## Annexe complémentaire 1 – Evolution de la variante d'implantation / Zones humides

(Dossier n°2022-ARA-KKP-3940)

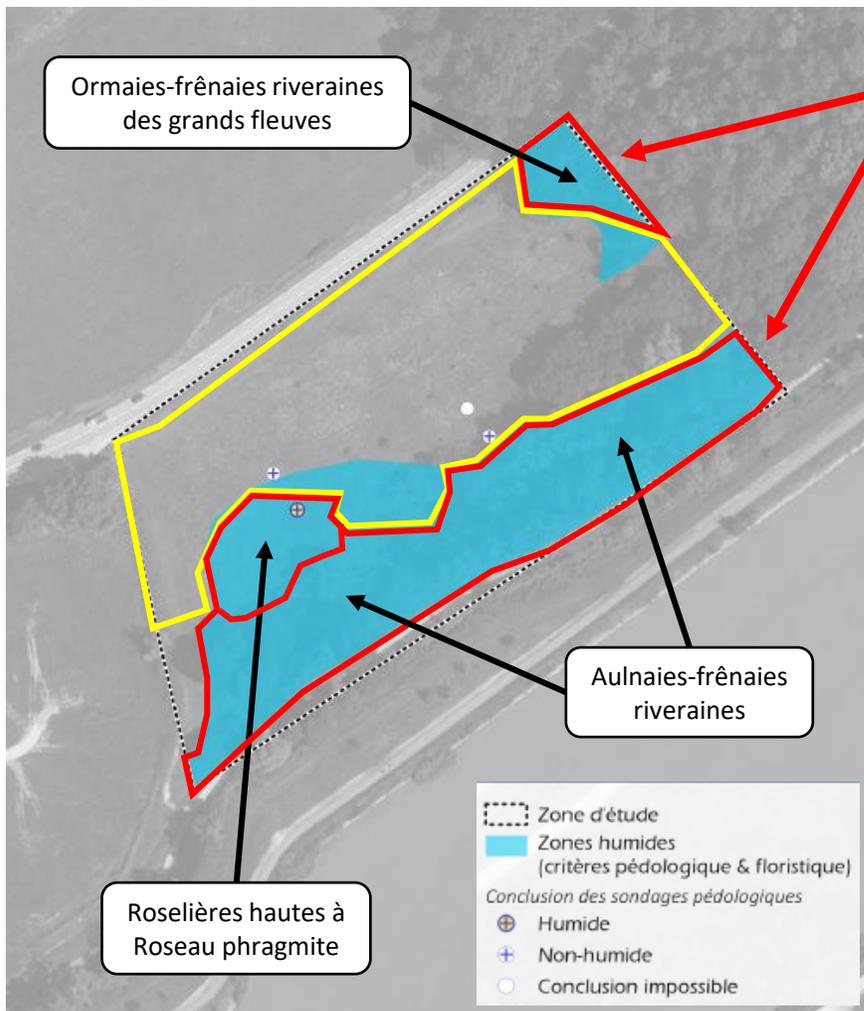
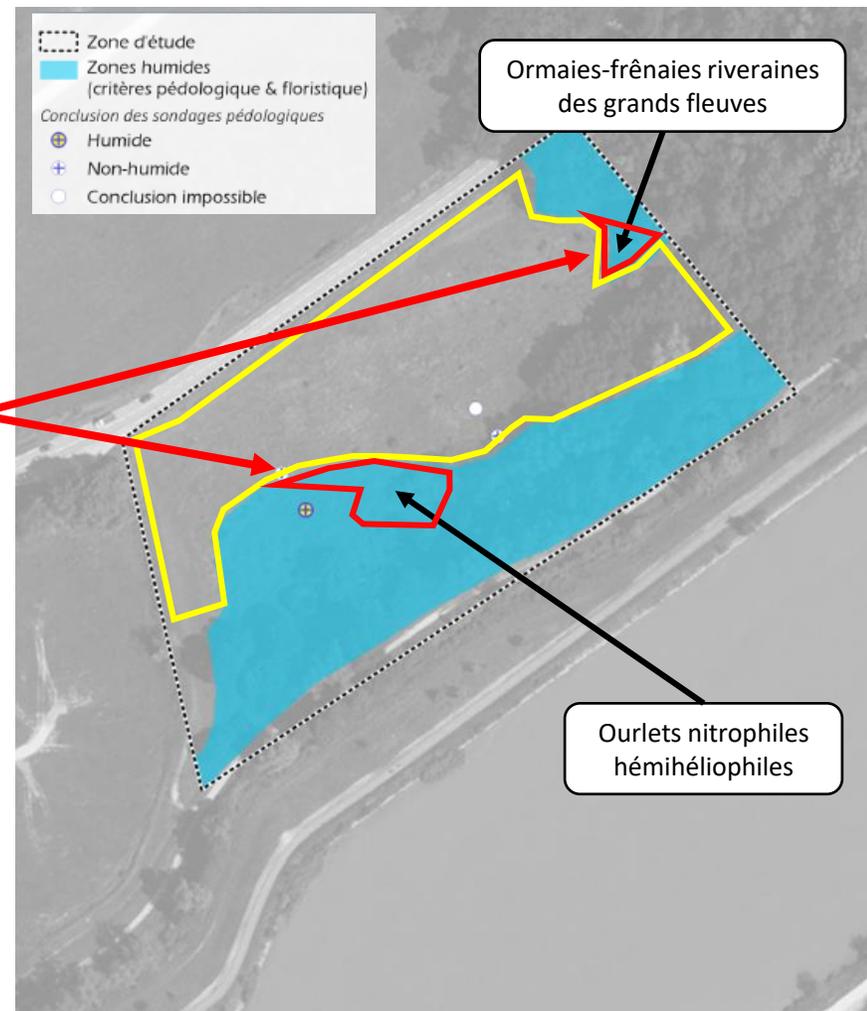
Evitement des 500 m<sup>2</sup> de la zone humide habitat « Ormaies-frênaies riveraines des grands fleuves » et des 600 m<sup>2</sup> de la zone humide pédologique, située sous l'habitat « Ourlets nitrophiles hémihéliophiles », dans la 2<sup>nd</sup>e variante du projet

La 1<sup>ère</sup> variante du projet impactait 500 m<sup>2</sup> de zones humides habitats et 600 m<sup>2</sup> de zones humides pédologiques, contre **0 m<sup>2</sup>** pour la 2<sup>nd</sup>e variante, grâce à **l'évitement total des secteurs de zones humides inventoriés.**

**Le projet évite intégralement toutes les zones humides recensées sur site, qu'elles répondent au critère habitat ou pédologique.**
